PROCESO N°26/LOG/2018
"REMODELACIÓN DE SALA DE ARTE DE ELEMENTARY Y SALA DE ARTE DE HIGH SCHOOL"
RESPUESTA A LAS CONSULTAS

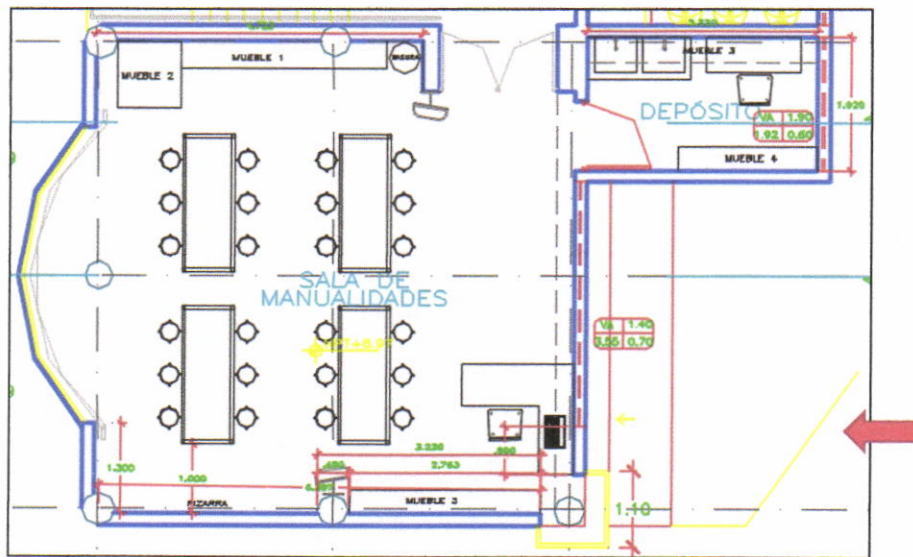
28. Durante la visita a los ambientes de LA SALA DE ARTE ELEMENTARY se observó que en el ambiente señalado (FLECHA ROJA) también hay otros ambientes los cuales no figuran en el plano. Confirmar si estos ambientes también serán intervenidos o se cerrarán con un muro de DRAYWALL Y UNA VENTANA ALTA, tal como aparece en el plano. De ejecutarse tal como está en el plano se tendrá que considerar las partidas de MURO DE DRYWALL Y LA VENTANA ALTA, las cuales no están consideradas en las partidas propuestas por la COOPERATIVA.

Respuesta: La imagen del plano en consulta corresponde al aula del segundo piso, y la flecha señalada corresponde al almacén del aula del primer piso (la remodelación a realizar corresponde al 2º piso).
